1) 建築計画の変更の概要（配置図兼平面図）

4) 建築計画の変更に伴う再予測の項目と内容

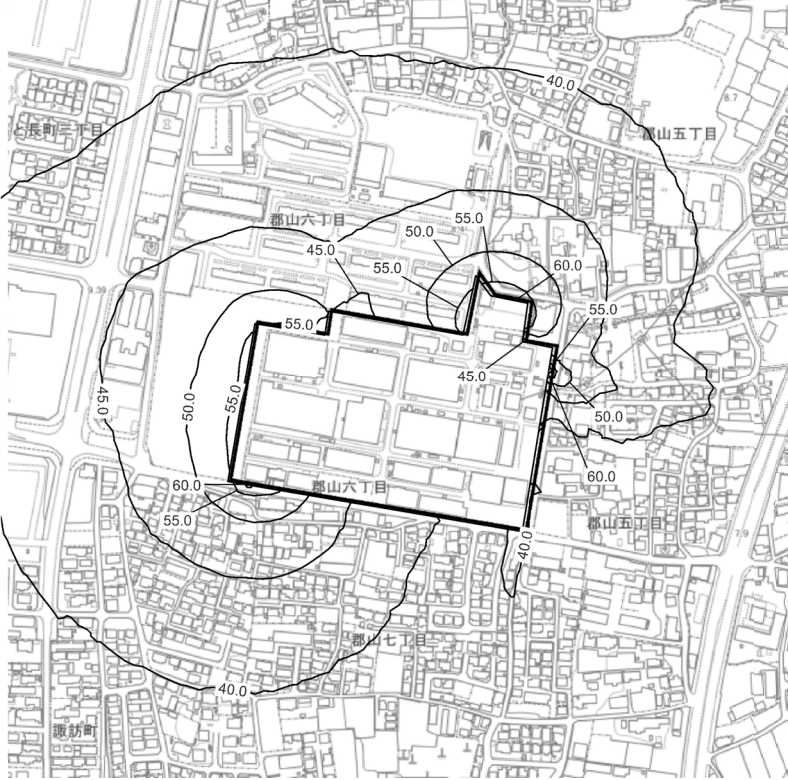
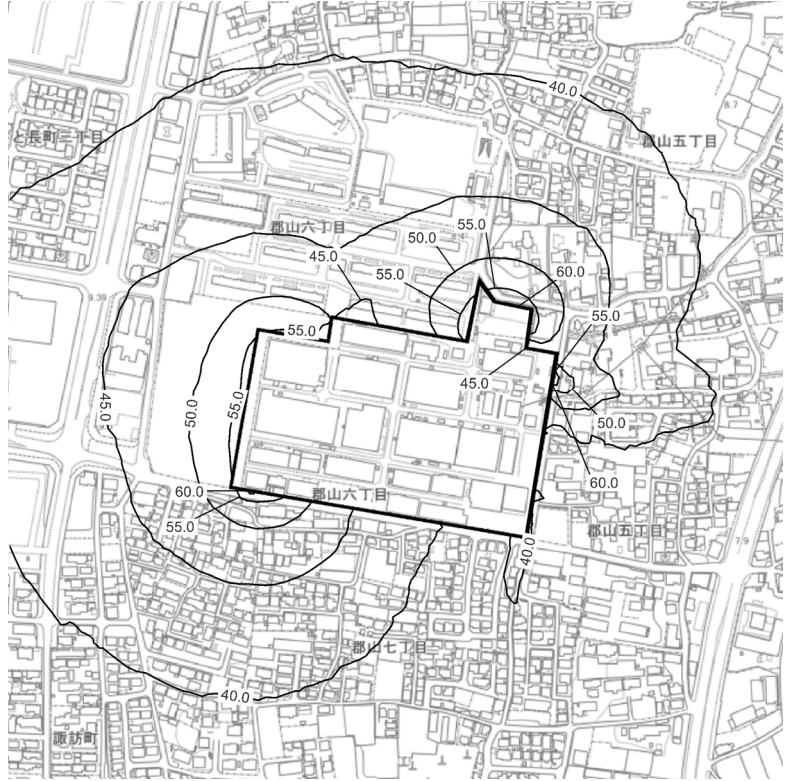
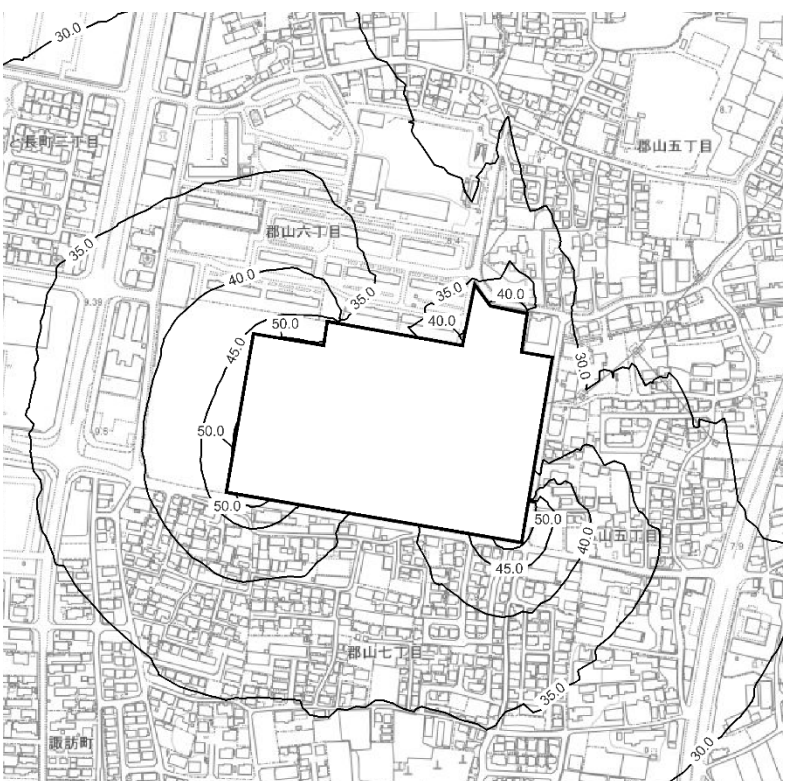
変更前（評価書）	変更後
<div>① 建物延床面積： 147,400 m<sup>2</sup></div> <div>② 建物高さ： GL+37.0m</div> <div>③ 建物幅（ランプ除く）： 274.0 m</div> <div>④ 搬出入車両の進路方向： 計画地南西側から進入し、計画地内を右回り</div> <div>⑤ 駐車場の形状： 1F 屋外平面駐車場</div> <div>⑥ 従業員の出入口： 計画地北東側に出入口を設置</div> <div>⑦ 建物北側車路の開放状況： 建物内を走行し遮音壁を用いて開放部分を密閉する計画</div>	<div>① 建物延床面積： 137,220.26 m<sup>2</sup> （このうち立駐を除く延床面積 132,218.81 m<sup>2</sup>）</div> <div>② 建物高さ： GL+39.0m</div> <div>③ 建物幅（ランプ除く）： 233.0 m</div> <div>④ 搬出入車両の進路方向： 計画地南東側から進入し計画地内を左回り</div> <div>⑤ 駐車場の形状： 1F 屋外平面駐車場 + 3層4段自走式立体駐車場（北側に配置）</div> <div>⑥ 従業員の出入口： 計画地南東側に出入口を設置 ※住民意見を踏まえ通学路に配慮</div> <div>⑦ 建物北側車路の開放状況： 屋外とし水平方向に遮音壁を設置、天井部は開放状態</div>
<div></div>	<div></div>

変更前（評価書）	変更後
<p>保全対象のなのはな園や、周辺住民の生活環境への影響を可能な限り軽減するため、北側および東側に防音壁を設置する。</p> <p>防音壁は、圧迫感を与える恐れがあることから、建物に近接する箇所にはH=5.0mを設置するものの、なのはな園の周辺はH=2.5mの高さとした。</p> <p>＜環境保全及び創造のための措置＞</p> <p>「場内走行の車両に伴う騒音レベルは現況値より 10dB 以上増加し、基準を超過することから、計画地内の車路、駐車場内、北側及び東側の敷地境界に防音壁（高さ 2.5m～5.0m）を設置する。防音壁の上部は内側へ屈曲させた忍び返しのような構造とする。」</p>	<p>新たに自走式立体駐車場が設置されること、北側の車路が屋外となり開放部分が生じることから、防音壁の位置、高さを見直した。</p> <p>なのはな園に接する敷地境界付近には、変更前（評価書）同様、圧迫感を軽減するため H=2.5m の高さの防音壁を設置することとし、北側車路には H=3.5m の防音壁を連続して設置する計画とした。</p> <p>＜環境保全及び創造のための措置＞</p> <p>「計画地内の車路、駐車場内、北側及び東側の敷地境界に防音壁（高さ 2.5m～5.0m）を設置し、場内走行の車両に伴う環境レベルの増加を 5dB 以下に抑制する。防音壁の上部は内側へ屈曲させた忍び返しのような構造とする。」</p>
